ST/SG/AC.10/36/Add.2
12 mars 2009

**RAPPORT DU COMITÉ D'EXPERTS DU TRANSPORT DES MARCHANDISES
DANGEREUSES ET DU SYSTÈME GÉNÉRAL HARMONISÉ DE CLASSIFICATION
ET D'ÉTIQUETAGE DES PRODUITS CHIMIQUES SUR SA QUATRIÈME SESSION**
(Genève, 12 décembre 2008)

Amendements à la quatrième édition révisée des Recommandations relatives au transport
des marchandises dangereuses, Manuel d'épreuves et de critères (ST/SG/AC.10/11/Rev.4)

Figure A7.1 : EXEMPLE DE MONTAGE

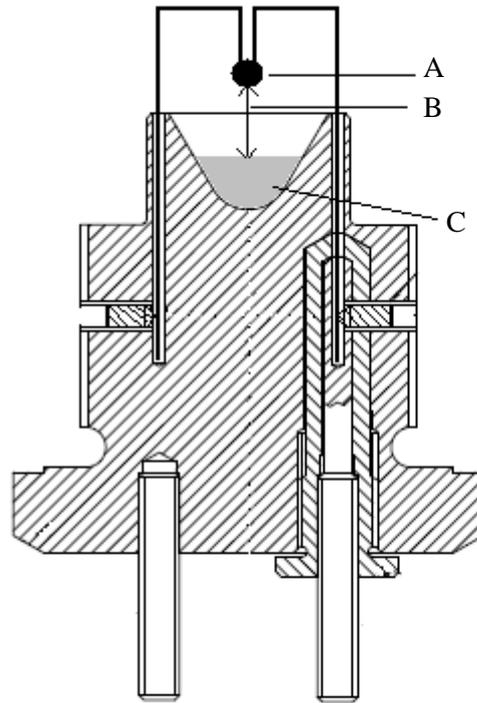
2.6 Les fils de la tête d'amorce sont sectionnés à une longueur telle que la tête d'amorce soit située à 10 mm au dessus de la matière contenue dans le cône du bouchon de mise à feu (voir figure A7.1). Les fils de la tête d'amorce sont maintenus en position à l'aide de vis sans tête (voir figure A7.3).

Figure A7.2 : BOMBE

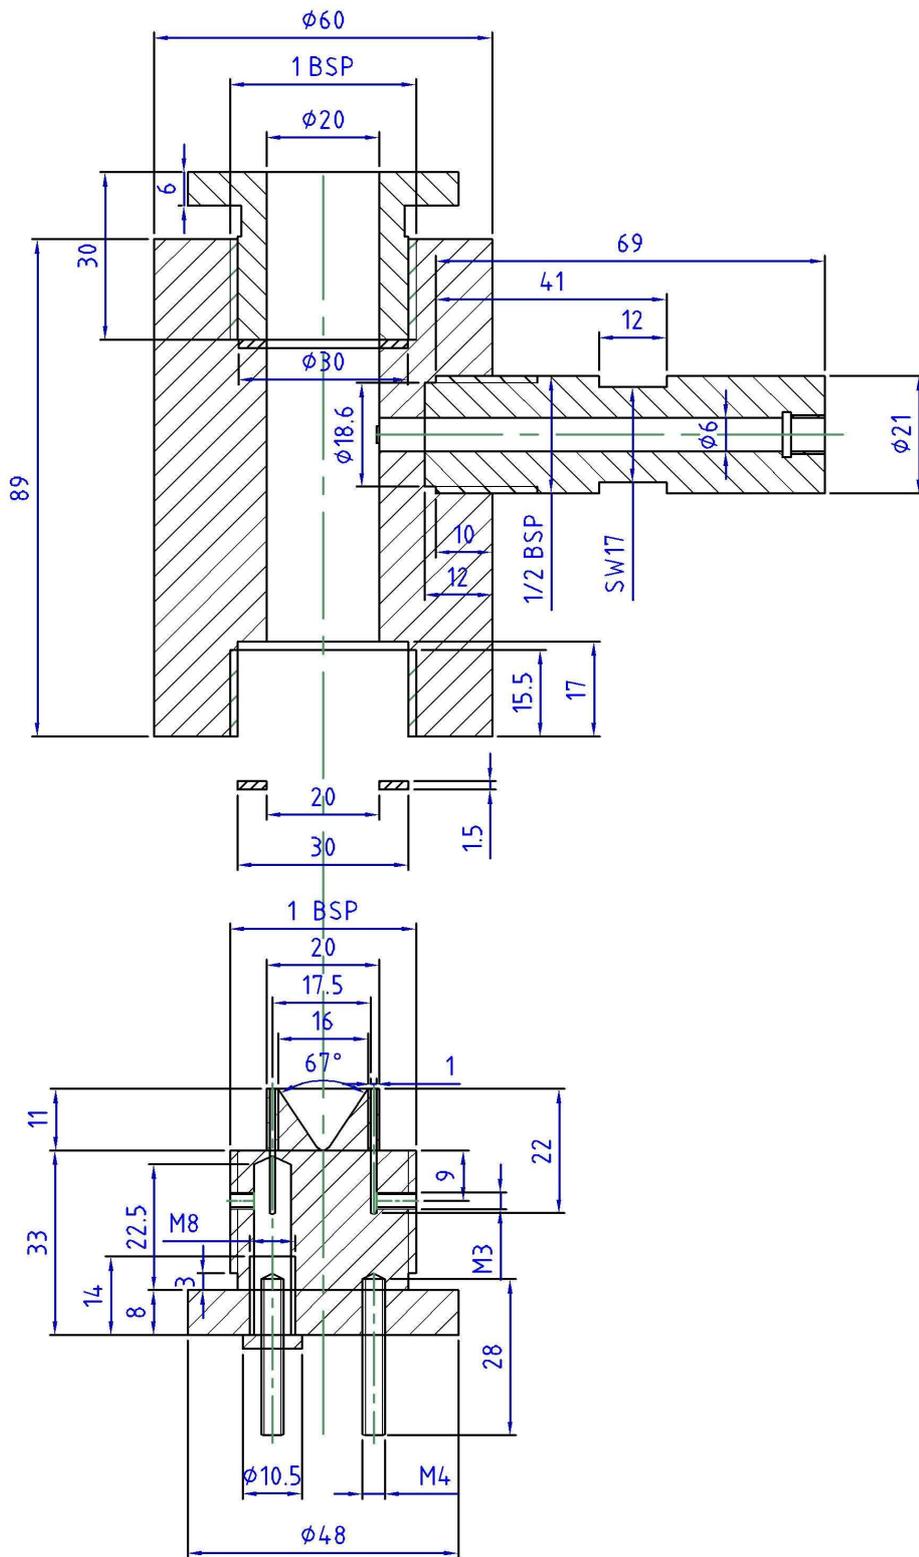
Dans la première phrase, remplacer "figure 11.6.1.1" par "figure A7.2". Dans la deuxième phrase, insérer "à évidemment conique" après "bouchon de mise à feu". Dans la dernière phrase, remplacer "5 ms" par "1 ms".

1. Visser JN0003490:B2 dans le bouchon
2. Visser JN0003490:A2 dans JN0003490:B2
3. Percer et tarauder un trou à M3 * 0,5P * 7
4. Fileter le bouchon (filetage cylindrique) à 1 in. BSP.

Figure A7.8 : PORTE-BOMBE".

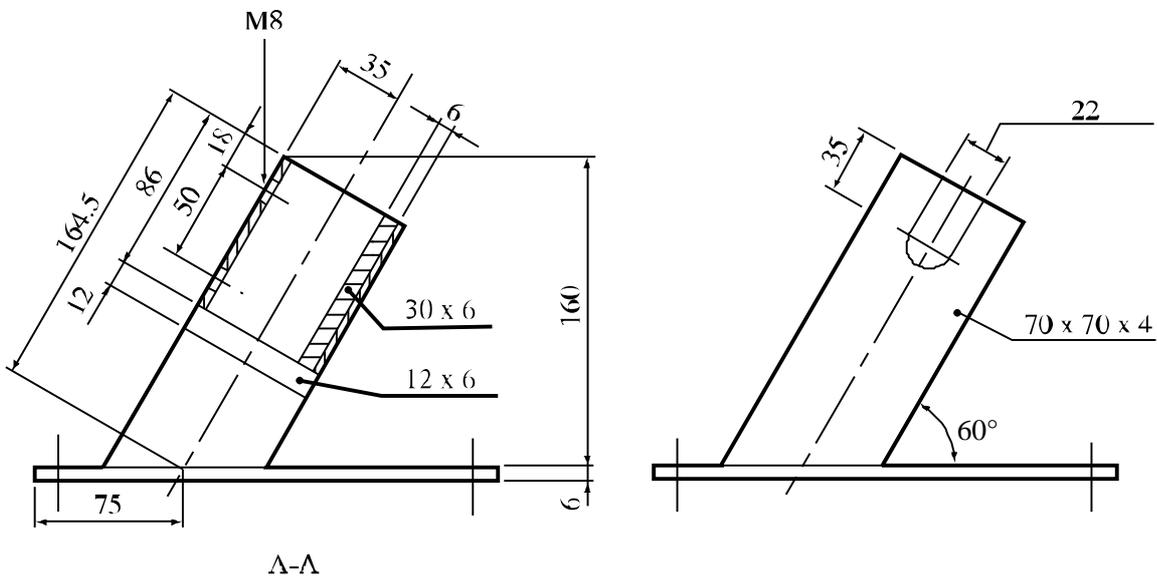
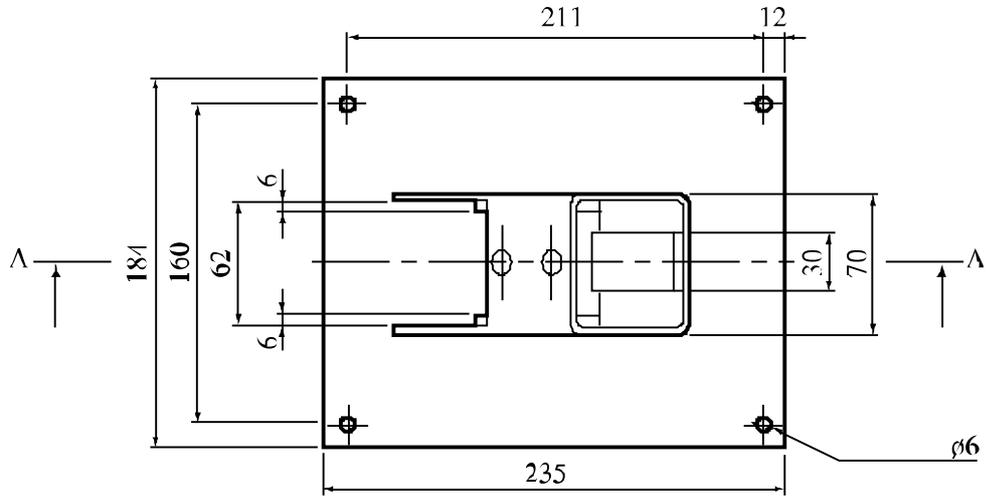
Dans la première phrase, remplacer "figure 11.6.1.2" par "figure A7.8".
